SERVICE INFO – INA 0083

Fjerning av støy fra aggregatdriftområdet i Ford Transit

Modeller:	Ford Transit
Produksjonsår:	2000 - 2007
Motor:	2.0 D
Artikkel nr.:	535 0223 10

Figur 1: Skifte en stiv remskive til en friløpsremskive OAP

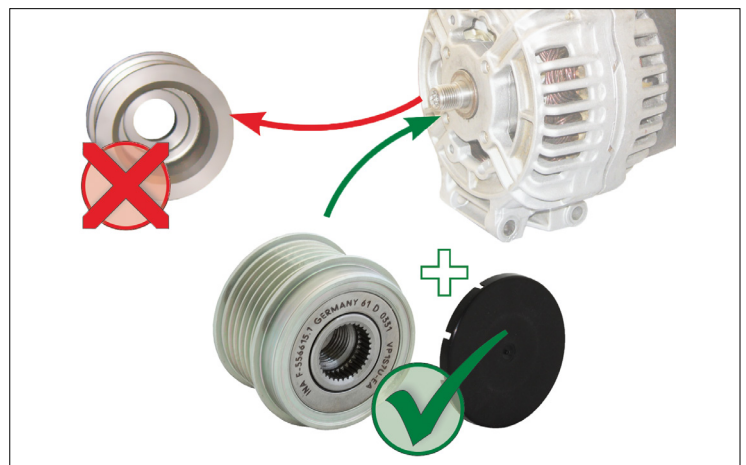
Schaeffler Automotive Aftermarket anbefaler at de berørte kjøretøyene ettermonteres med en friløpsremskive OAP 535 0223 10.

På grunn av de kraftige dynamiske bevegelsene til den V-ribbede remmen, kan det produseres høye lyder i kjøretøy med en stiv generatorremskive.

Figur 2: Ved montering av friløpsremskiven OAP på en Bosch generator, må den medfølgende 1,4 mm tykke skiven brukes!

Som en teknisk løsning tilbyr Schaeffler Automotive Aftermarket en friløpsremskive OAP til disse kjøretøyene. Dette reduserer de dynamiske belastningene i aggregatdriften, og hindrer dermed støy.
